Znak postępowania: WKD10c-27-14/2021

Dotyczy: postępowania o udzielenie zamówienia publicznego prowadzonego w trybie przetargu nieograniczonego na **Wykonanie robót budowlanych obejmujących budowę, przebudowę i rozbudowę linii kolejowej nr 47 w zakresie dobudowy drugiego toru wraz z infrastrukturą towarzyszącą, w ramach zadania: „Modernizacja infrastruktury kolejowej linii WKD – poprzez budowę drugiego toru linii kolejowej nr 47 od Podkowy Leśnej do Grodziska Mazowieckiego”.**

Zamawiający – Warszawska Kolej Dojazdowa sp. z o. o. z siedzibą w Grodzisku Mazowieckim, działając na podstawie art. 135 ust. 6 oraz art. 137 ust. 1 ustawy z dnia 11 września 2019 r. Prawo Zamówień Publicznych (Dz.U. z 2021, poz. 1129 z późn.zm), dalej zwanej „ustawą Pzp”, przekazuje treść zapytań, które wpłynęły w terminie, o którym mowa w art. 135 ust. 2 ustawy Pzp oraz po tym terminie wraz z wyjaśnieniami treści Specyfikacji Warunków Zamówienia (dalej: „SWZ”) oraz dokonuje jej modyfikacji.

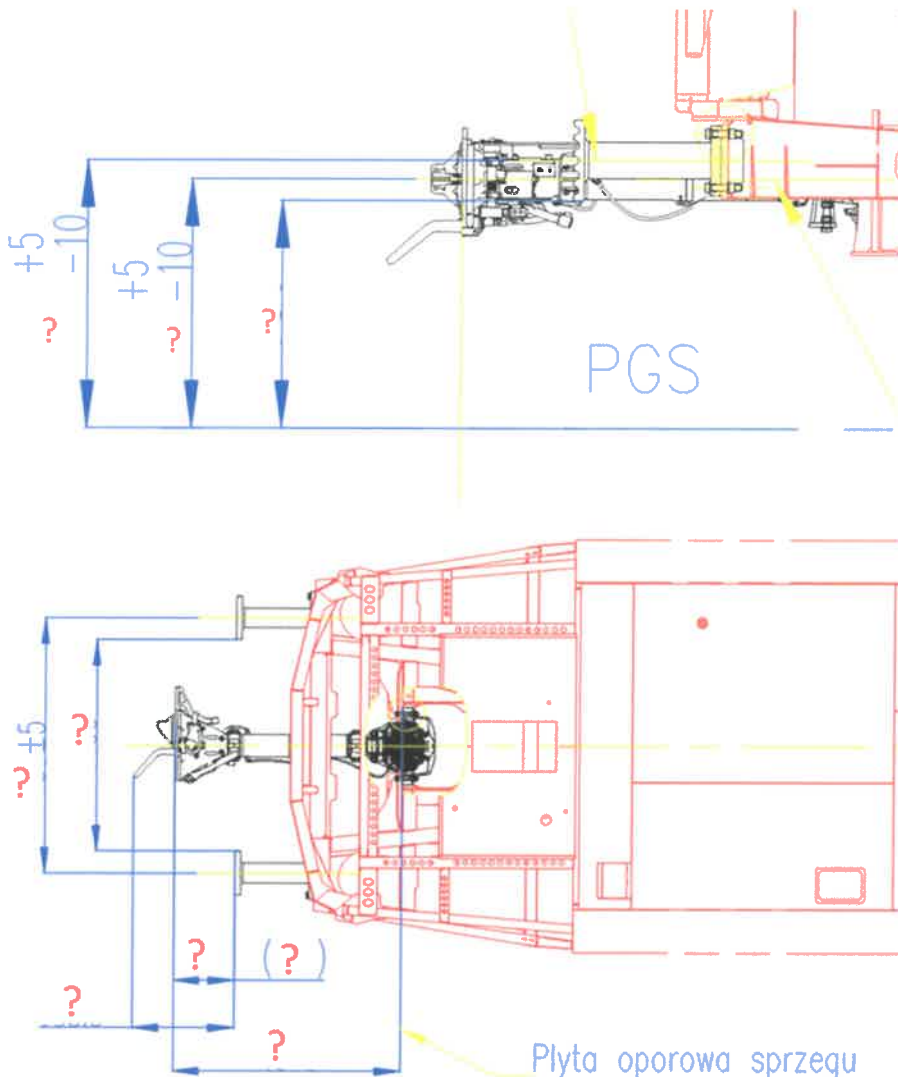
Zgodnie z Przedmiarem robót, należy wycenić 9 szaf oświetleniowych. Gdzie znajdują się ich schematy?

Patrz: odpowiedź na pytanie nr 550, która została przekazana niniejszym pismem.

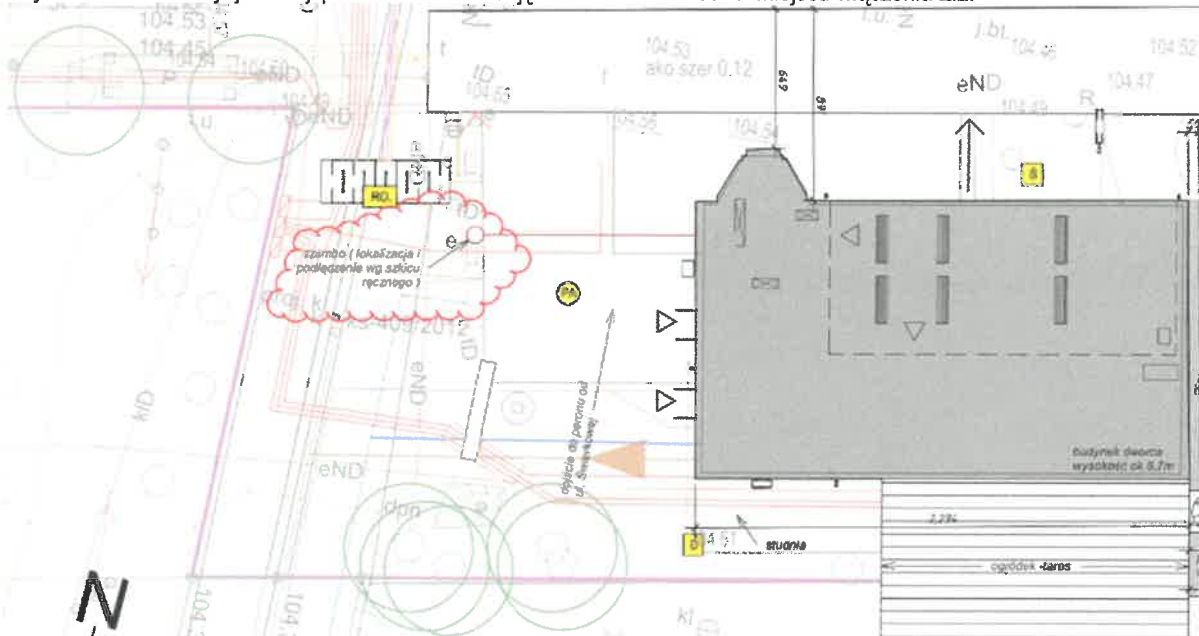
Czy inwestor posiada decyzję lokalizacyjną na umieszczenie w pasie drogowym wodociągów w km 27+369.

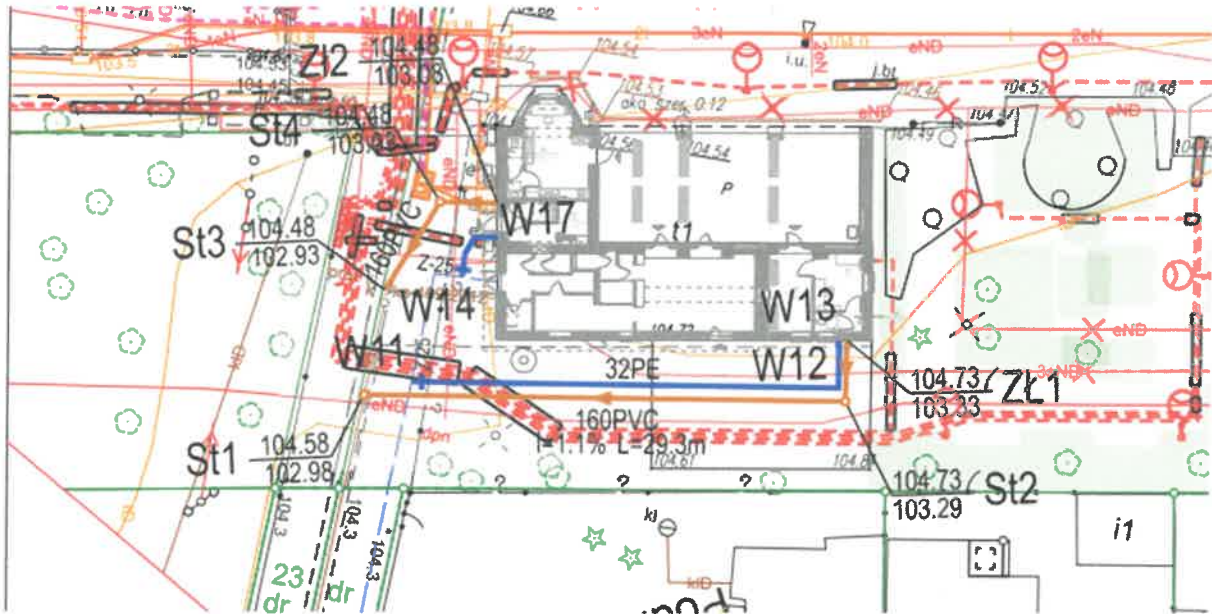
Czy w ramach inwestycji należy przewidzieć likwidację zbiornika "szambo" w miejscu włączenia ZI2.

Zamawiający potwierdza powyższe. Zbiornik szambo należy zamulić kruszywem zgodnie z STWiORB P03.02.01.

W załączeniu do niniejszych odpowiedzi uzupełniony Przedmiar Robót nr 02 o poz. 2.20 i 2.21 oraz zmodyfikowany STWiORB P03.02.01.

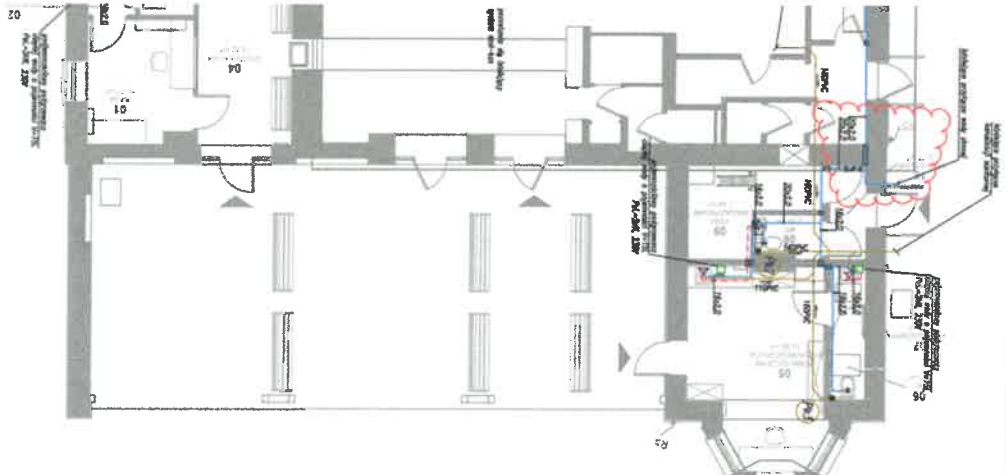
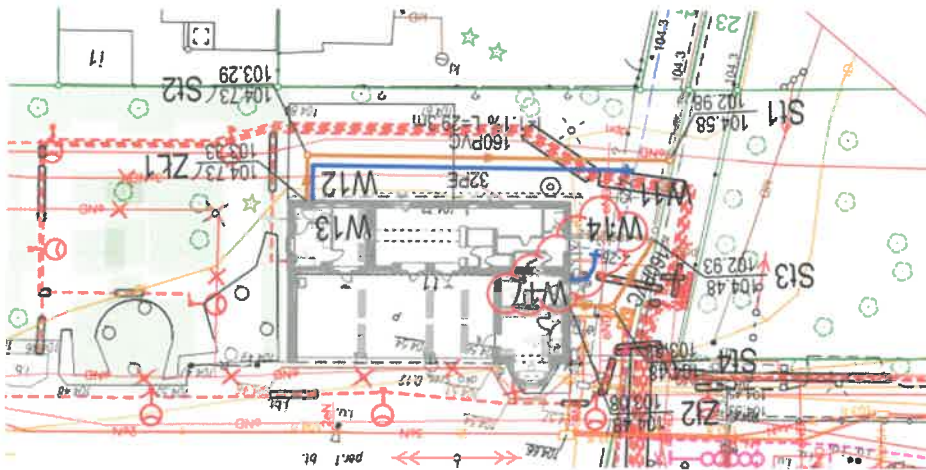
Czy przyłącze W14-W17 jest przyłączem istniejącym czy do wybudowania w ramach zadania inwestycyjnego?

Zamawiający informuje, że przyłączy jest projektowane, do wybudowania w ramach niniejszego zamówienia.
